Projet éolien De Soudron

**Avis de la MRAE
Janvier 2024**

**Avis délibéré sur le projet d'exploitation
du parc éolien de Soudron
à Soudron et Cheniers (51)
porté par la Société Parc Éolien de Soudron S.A.S.**

n°MRAe 2022APGE110

Localisation du projet

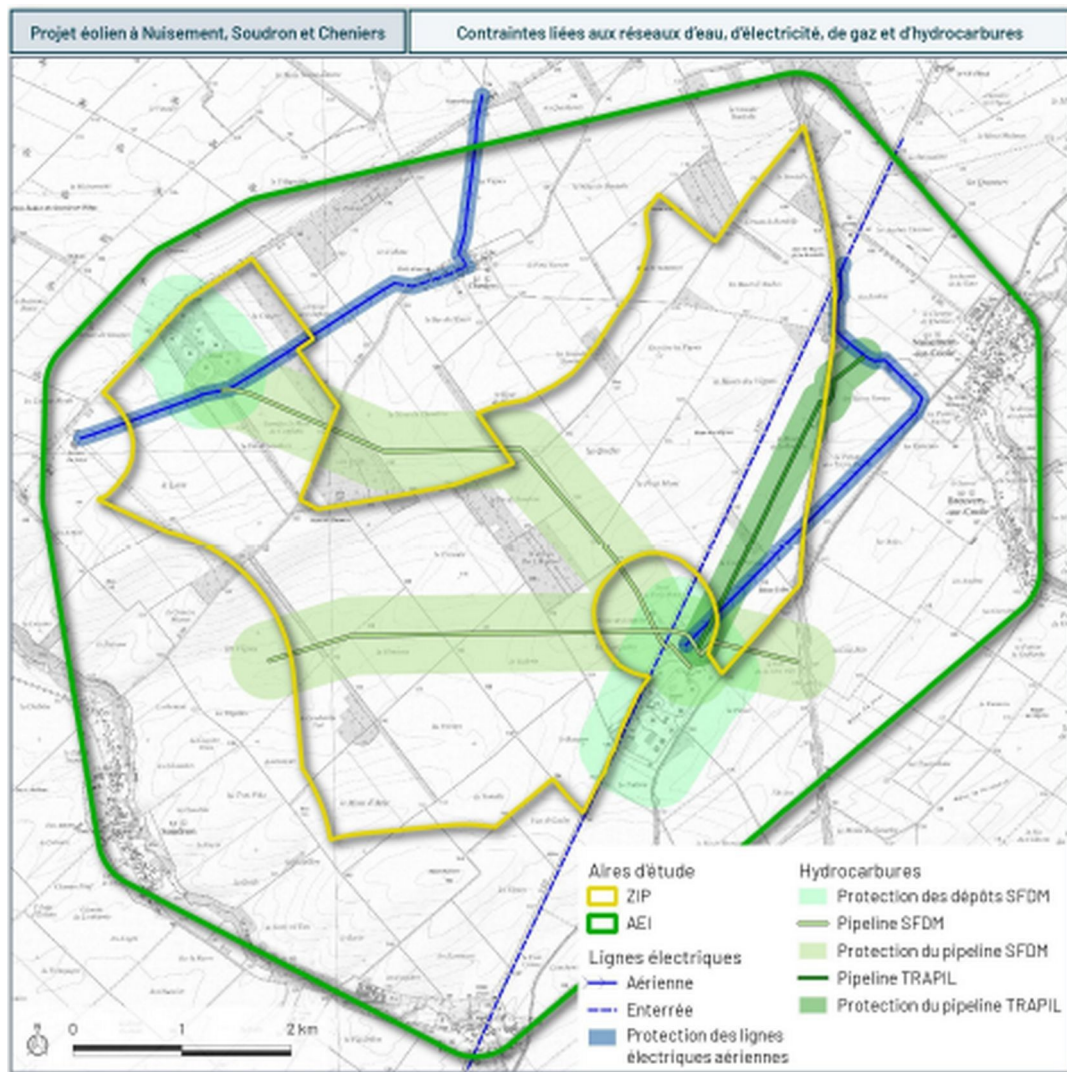
L'Ae signale au pétitionnaire qu'au regard des données du SRADDET (consommation électrique du secteur résidentiel du Grand Est de 16 448 GWh en 2016) et de l'INSEE en 2017 (2 471 309 ménages en Grand Est), on peut considérer que la consommation électrique d'un foyer en Grand Est est de l'ordre de 6,6 MWh par an. Ce chiffre conduit à une équivalence « brute » pour le projet d'une consommation électrique de l'ordre de 7 700 foyers, donnée représentative du profil de consommation moyen des ménages en Grand Est (avec ou sans chauffage électrique).

Contraintes liées aux réseaux de transport d'électricité, de gaz et d'hydrocarbures

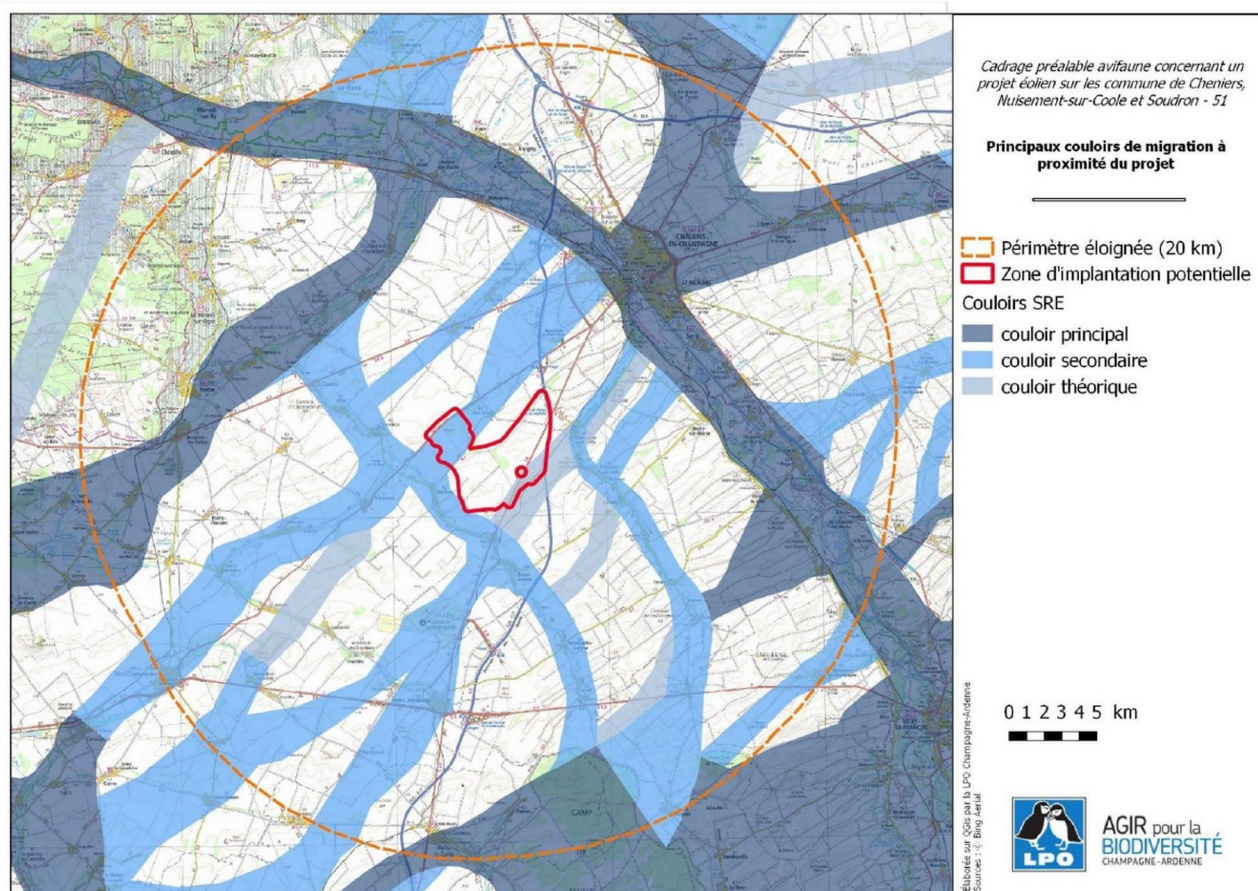
L'Ae rappelle au pétitionnaire que le périmètre d'étude s'entend pour l'ensemble des opérations d'un projet⁴ et par conséquent, que l'étude d'impact de son projet se doit d'apprécier également les impacts du raccordement à un poste source.

L'Ae recommande au pétitionnaire de présenter également le tracé du raccordement de son projet au réseau électrique général.

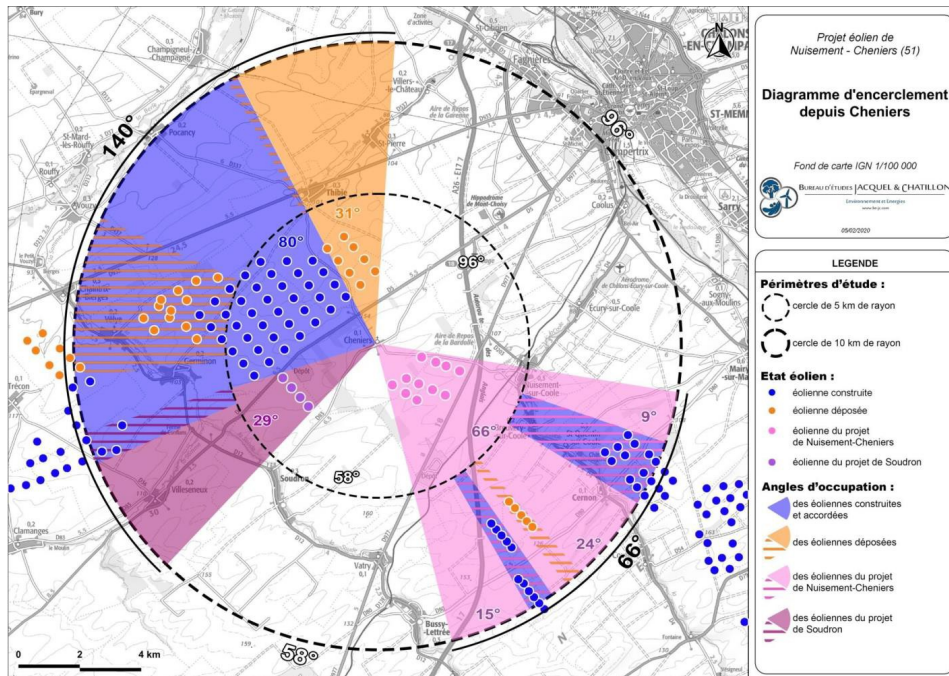
Au regard de la carte actuelle des projets de « Soudron » et « Nuisement et Cheniers » entre 2 pôles éoliens construits, l'Ae alerte sur une altération significative du paysage en cas d'un « comblement » de l'angle entre les parcs de Soudron, de Germinion ainsi que que Nuisements.

Compte-tenu de ce constat, l'Ae réitère sa recommandation de recherche d'un site alternatif.
